**QUADRO ПОЛНОГО
ВЫДВИЖЕНИЯ,
ИЗМЕНЕНИЕ ДЛИНЫ ШИНЫ
КОРПУСА**

ИЗМЕНЕНИЕ ПРОДУКТА

Quadro V6 NL 470 и 520 для ящиков InnoTech Atira

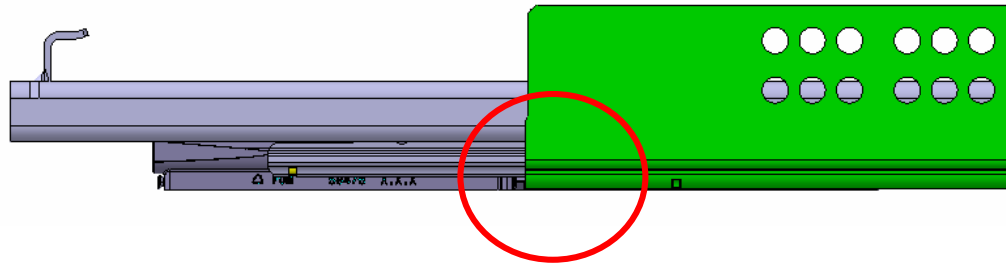
Уменьшена длина шины корпуса, изменено положение демпфера. Присадка направляющей остается прежней.

СРАВНЕНИЕ СТАРОГО И НОВОГО ВАРИАНТОВ

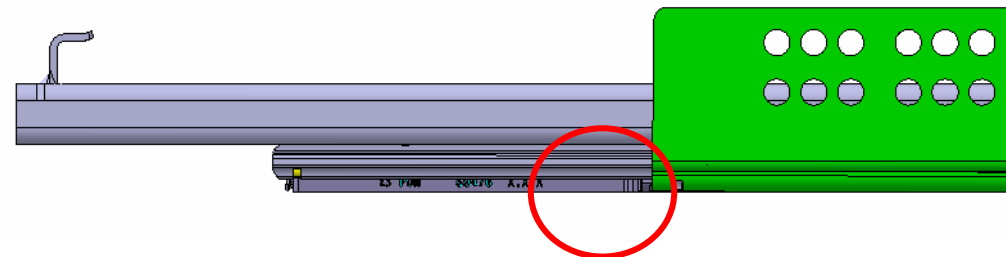
- Уменьшена шина корпуса
- Положение демпфера изменено
